NY3P SOP8 Transfer Board 之扩充修改

内容: 修改 NY3P SOP8 Transfer Board 使其支持 NY9TP16AS8 封装。

使用 NY3P SOP8 Transfer Board (Ver.A) 2010/3/18 如下图：

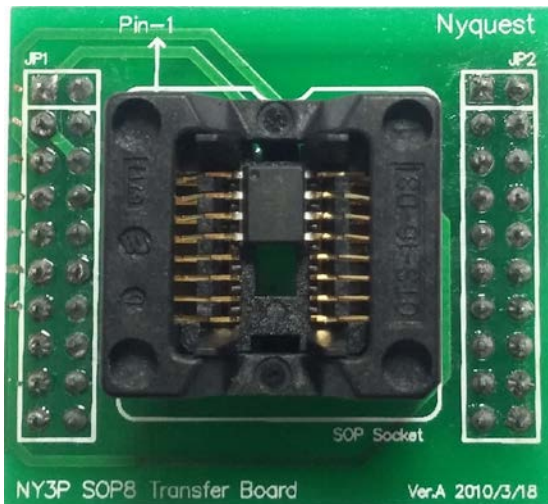
原因: 为支持 NY9TP16AS8 封装，因此 NY3P SOP8 Transfer Board 必须进行扩充修改以适应烧录需求。

翻至背面，将 SOP Socket Pin-1 与 Pin-4 短路，如下图：
